Załącznik 3 DO PROTOKOŁU Z ODBIORU WSTĘPNEGO

REDKOM PARK Bielsko
Uwagi bieżące do aktualnie realizowanych Robót

21.11.2024

Inspektor nadzoru robót bud.
Piotr Andrzejczak

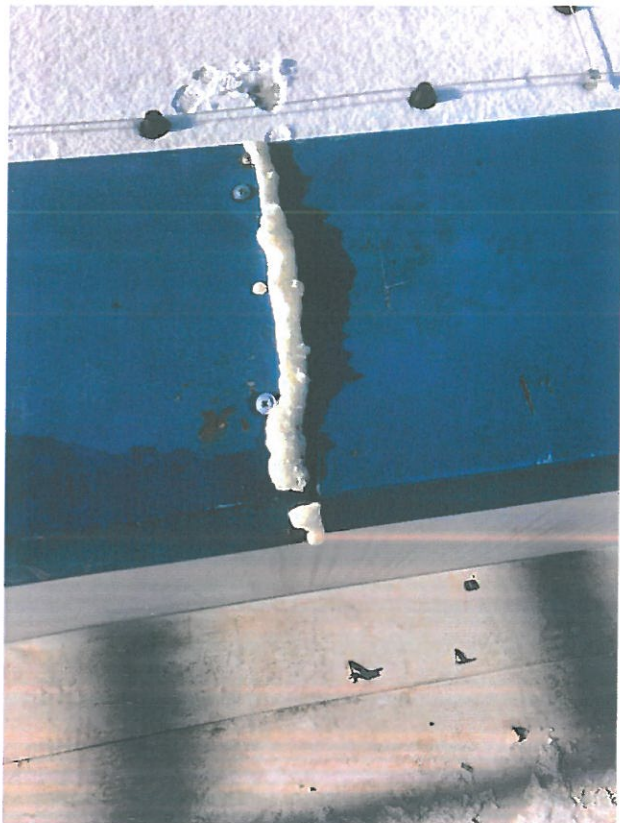
● Zdjęcie 3 – Niedokręcona obróbka, oś H

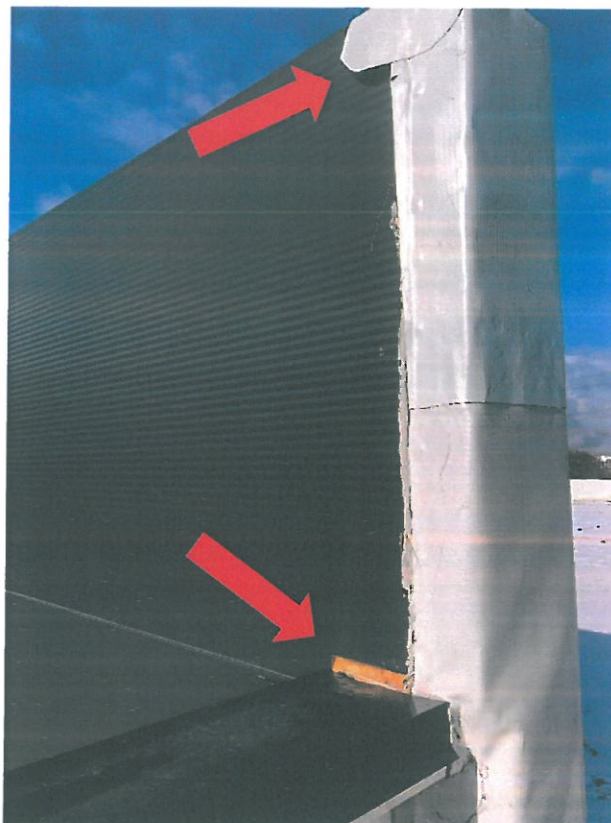
● Zdjęcie 4, Opis jak dla Zdjęcia 1 + usunąć nadmiar piany

● Zdjęcie 5 , Opis jak dla Zdjęcia 4

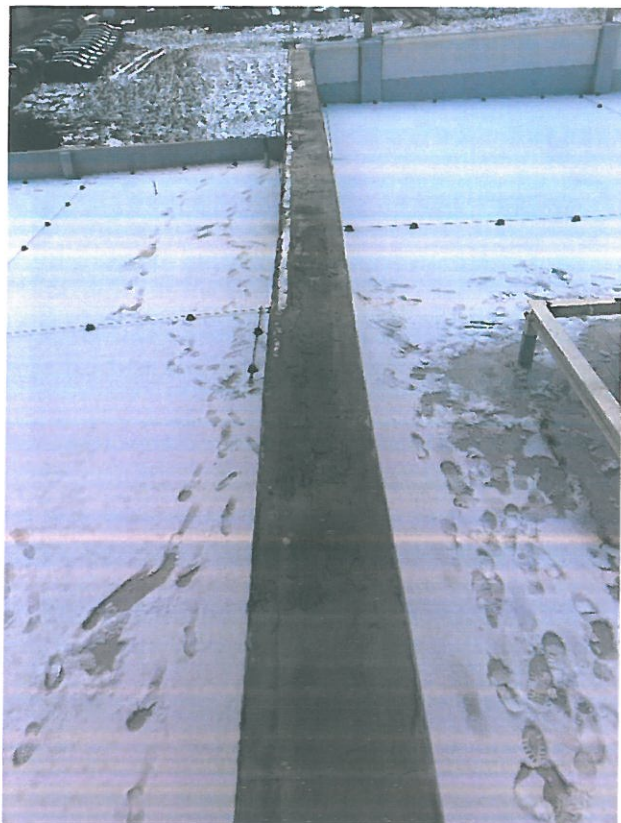
● Zdjęcie 9, Dokończyć montaż obróbek attyk, dotyczy całego dachu

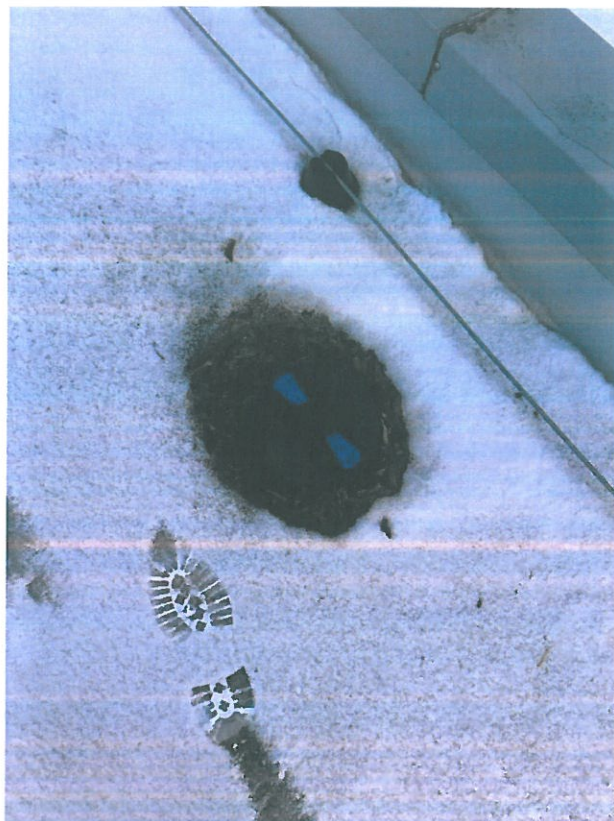
● Zdjęcie 13, Zamontować obróbkę na ścianie pomiędzy Etapem 1 i 2

● Zdjęcie 14, Opis jak dla Zdjęcia 13

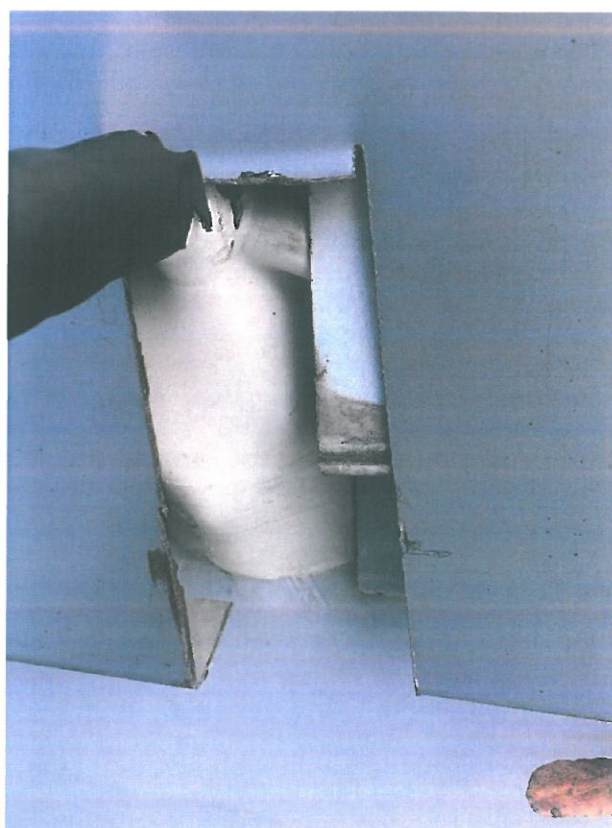
● Zdjęcie 18, Opis jak dla Zdjęcia 15

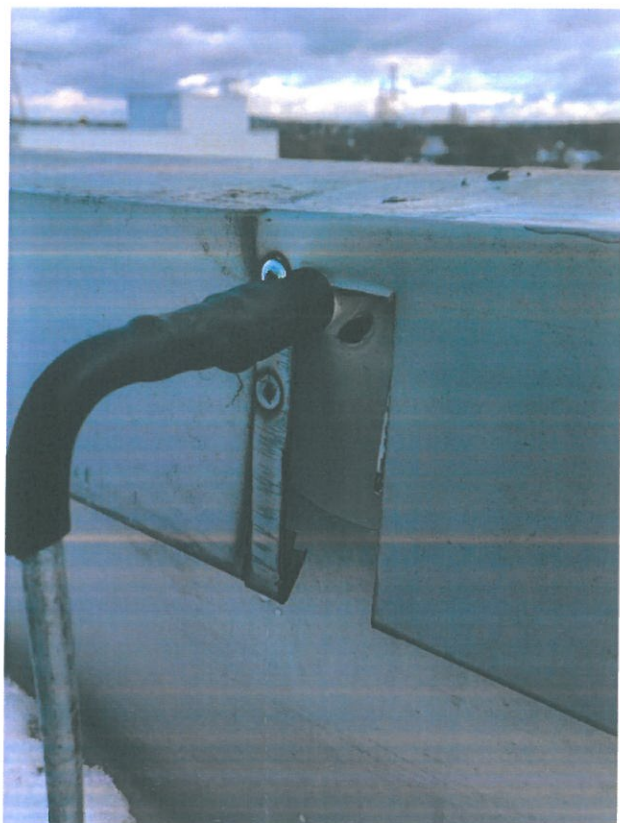
● Zdjęcie 20, Opis jak dla Zdjęcia 19

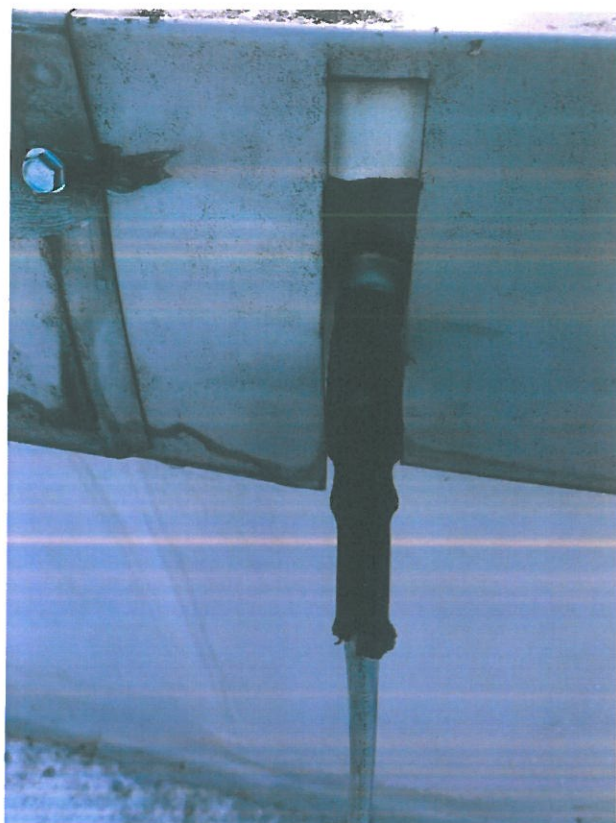
● Zdjęcie 21, Opis jak dla Zdjęcia 19

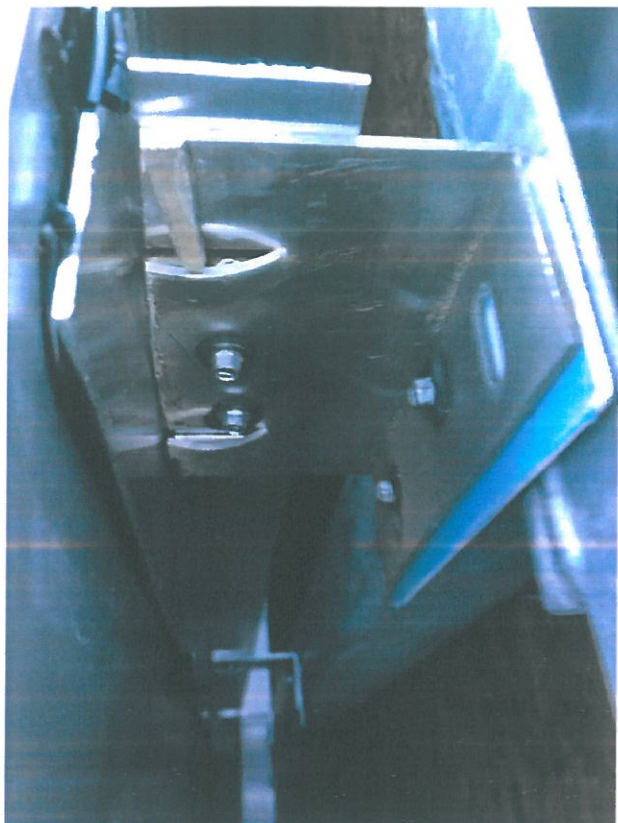
● Zdjęcie 73, Do wyjaśnienia prawidłowości montażu konsol elewacji wentylowanej. Szczegóły według odrębnego zgłoszenia email inspektora nadzoru inw.

● Zdjęcie 74, Opis jak dla Zdjęcia 73

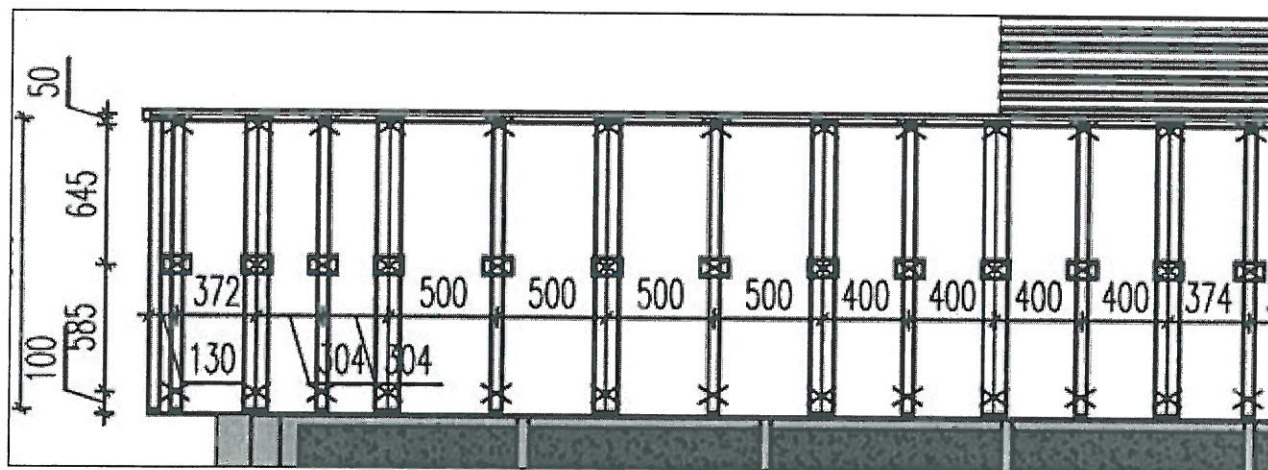
Proszę o wyjaśnienie montażu elewacji wentylowanych na budynku BURGER KING. Według projektu każda konsola dolna i górna, montowana do profili aluminiowych, powinna być przesuwna. Proszę wyjaśnić jak jest zapewniony przesuw tych konsol.

- niektóre wkręty są zamontowane zbyt blisko krawędzi konsol;
- Niektóre konsole są pocięte;
- W niektórych miejscach konsole są łączone do profili za pośrednictwem innych konsol – niezgodnie z projektem.

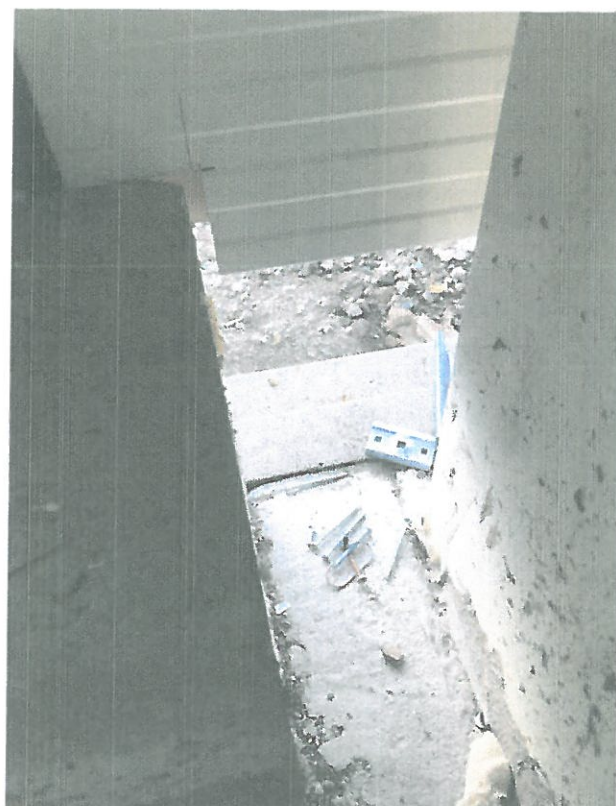
● Zdjęcie 20 – (a) Brak podlewki pod konstrukcją stalową, (b) Element cięty i spawany na budowie niezgodnie z projektem – uzgodnić z projektantem lub wymienić. Lokal L01.

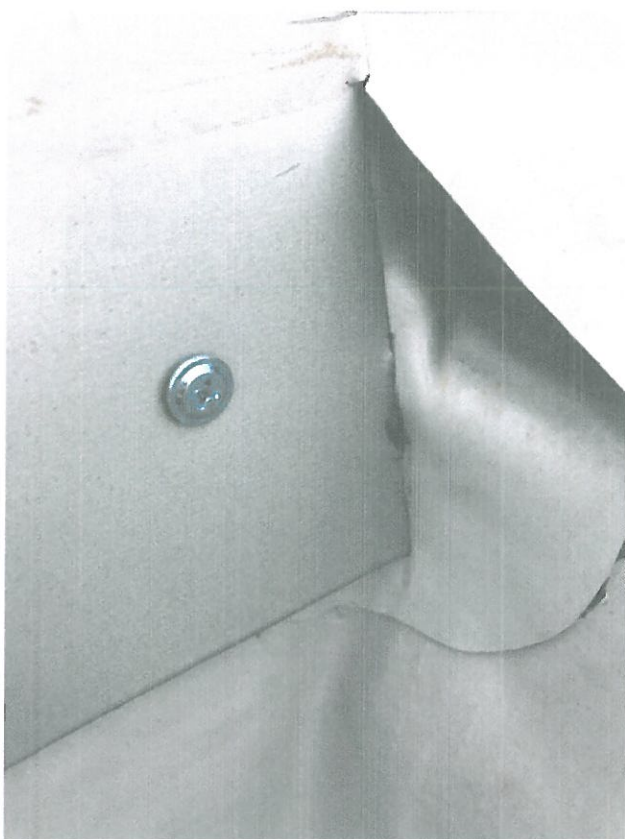
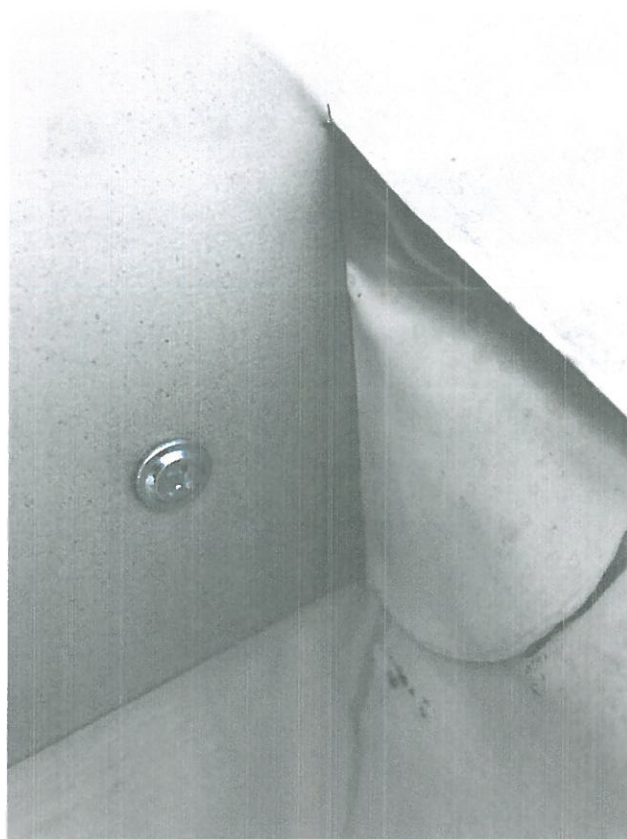
● Zdjęcie 46 – nieprawidłowo docięte i spasowane obróbki attyk – ostre krawędzie wrzynają się w membranę, powodując jej uszkodzenie. Z uwagi na rozszerzalność termiczną metalu, blacha będzie pracować i powodować dalsze uszkodzenia. Dotyczy w szczególności osi 1.

● Zdjęcie 47 – jak zdjęcie 46

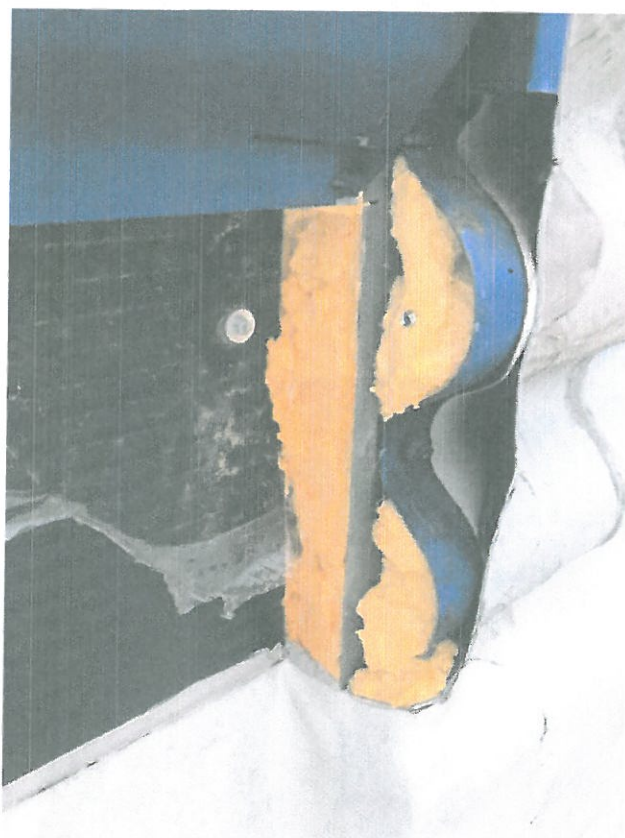
● Zdjęcie 61 – Dziury w membranie pod rooftopem nad KAUFland

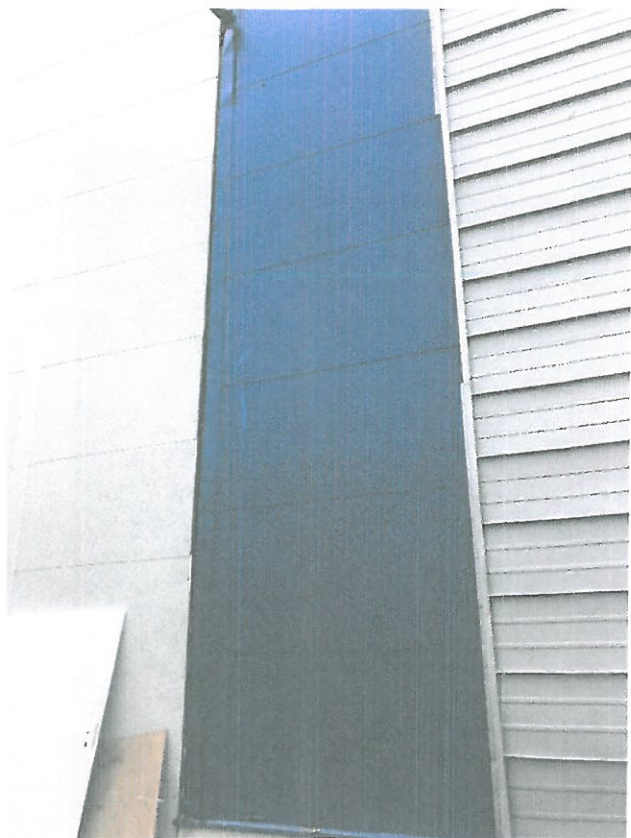
● Zdjęcie 91 – (1) Obrobić narożnik na osi 14 przy Etapie 2, (2) Duża odchyłka pionowości ściany zewnętrznej Etap 2, oś 14.

● Zdjęcie 92 – Brak obróbki na dylatacji konstrukcyjnej. Obróbka powinna umożliwiać przesuw. Oś 5.

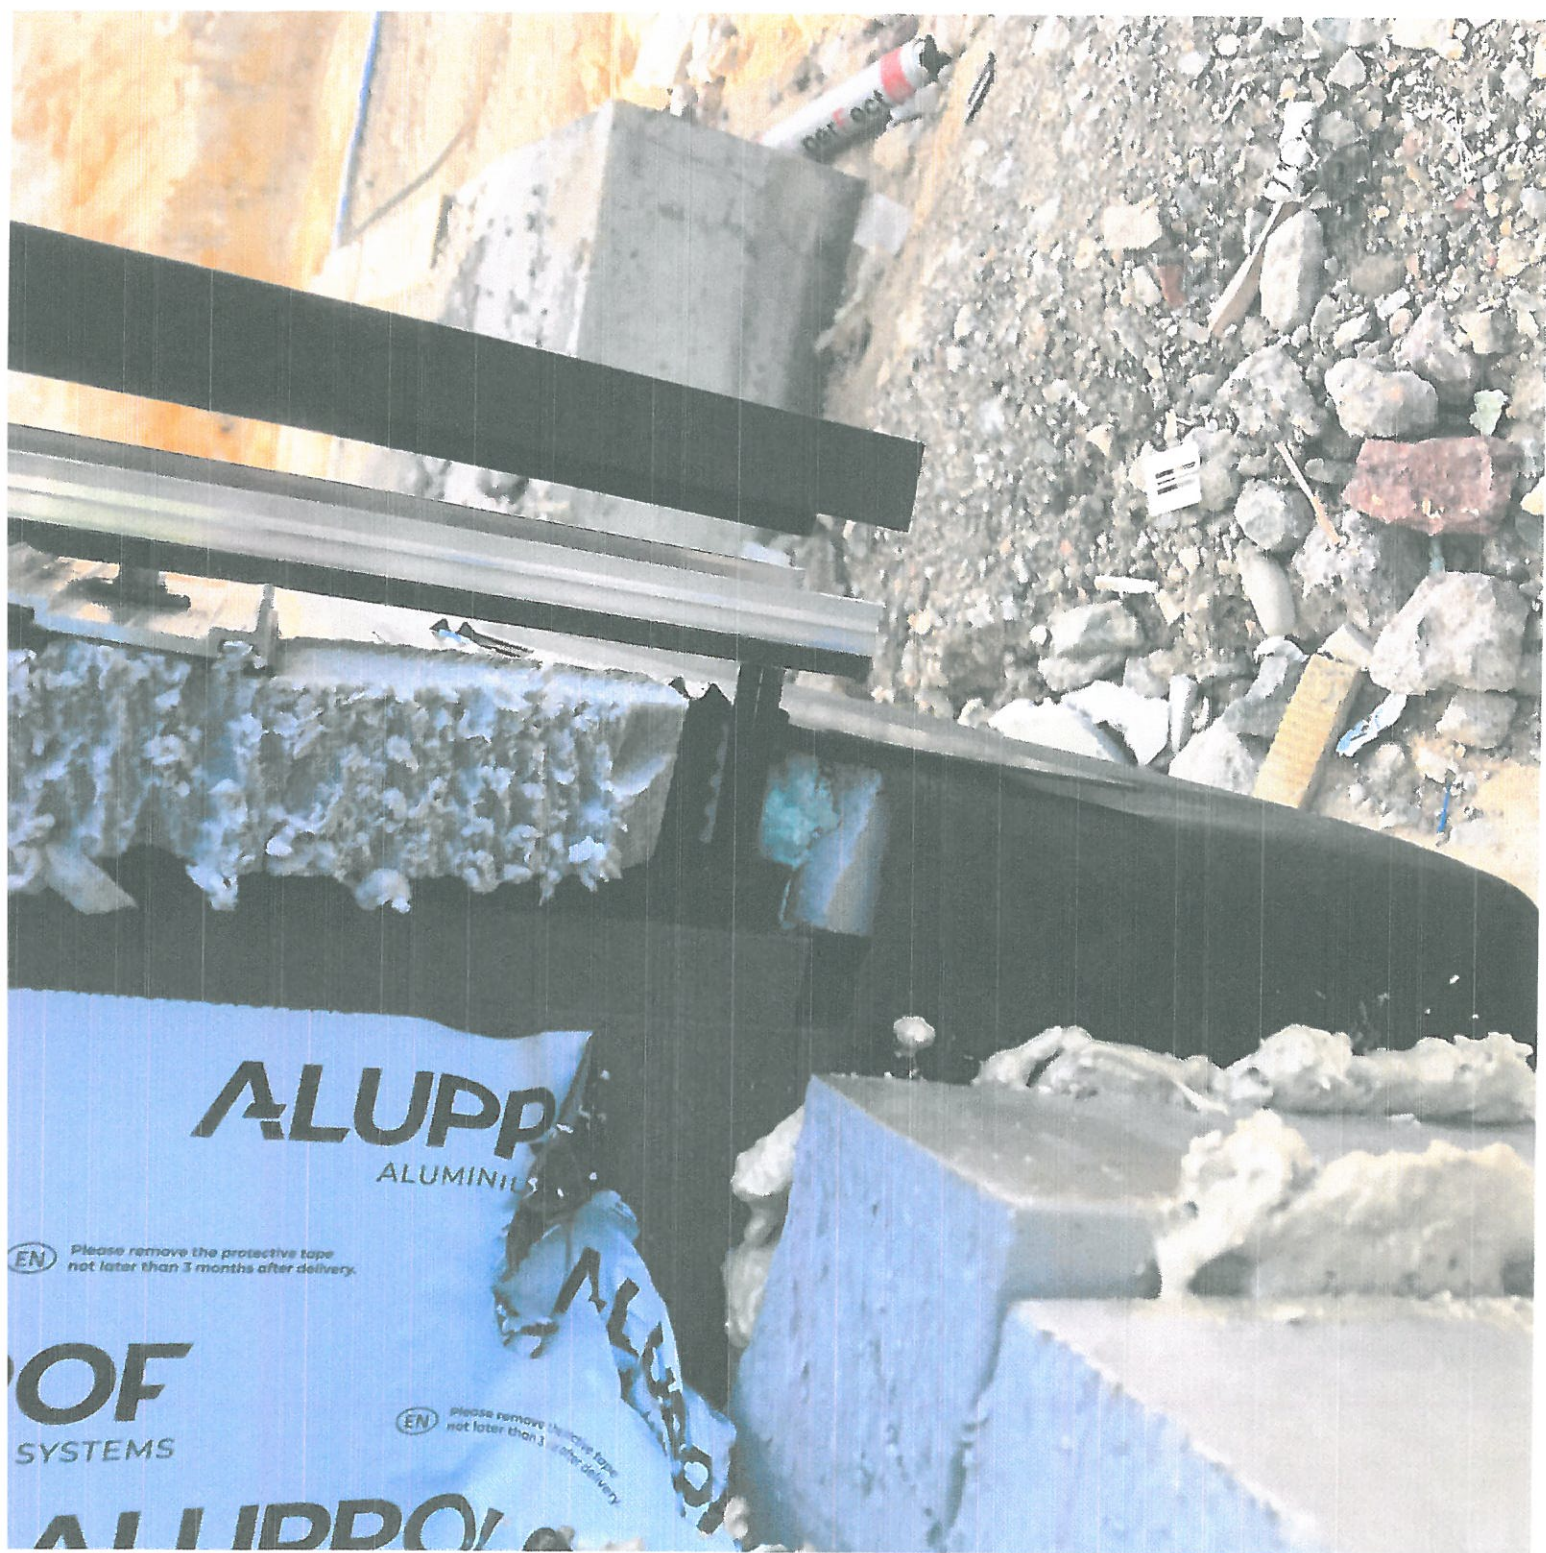
Jak będą uszczelniane fasady w strefie cokołowej przy drzwiach wejściowych do lokali? Aktualnie te miejsca są pozbawione izolacji z membrany – jak na załączonych zdjęciach.

P. Piotrze zgodnie z ustaleniami mieliśmy robić drzwi bezprogowe i nie mamy możliwości wykleić membrany EPDM uszczelnienie w strefie cokołowej jest poza zakresem firmy Bukowiec.

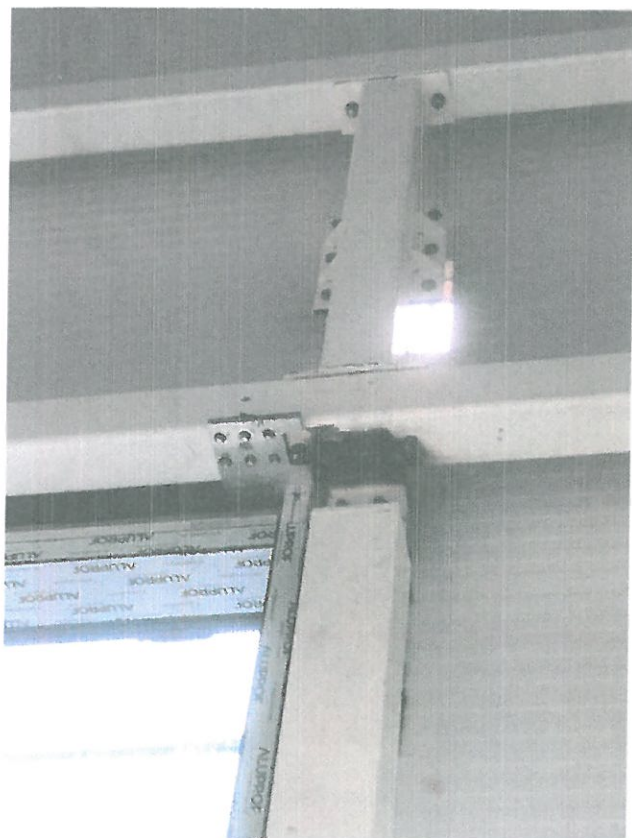
● Zdjęcie 18 – Wycięte fragmenty blach, Etap 2, zachodnia strona budynku. Wymaga potwierdzenia przez GW z projektantem

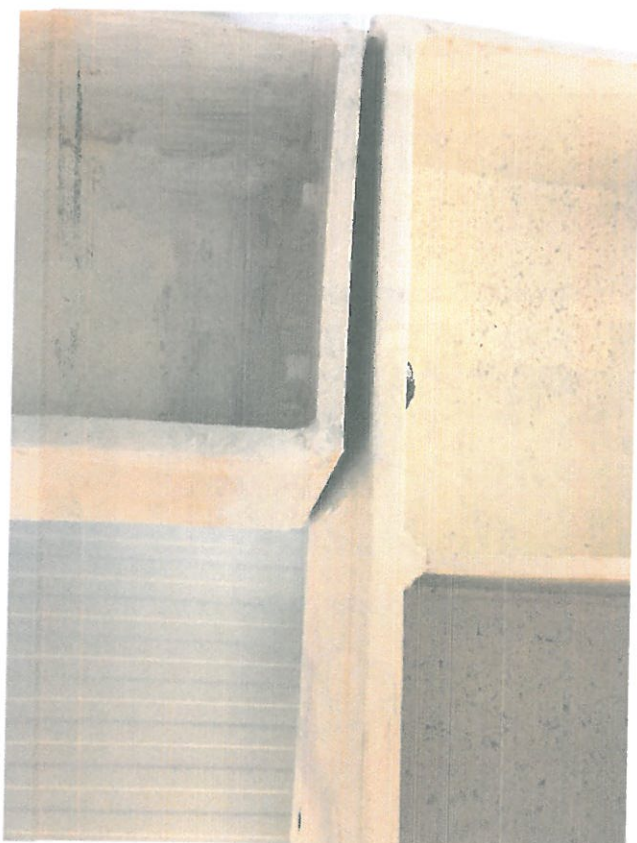
Zdjęcie 10 – Nieprawidłowe spasowanie ryglu ze słupem (strefa wejścia do KAUFland).
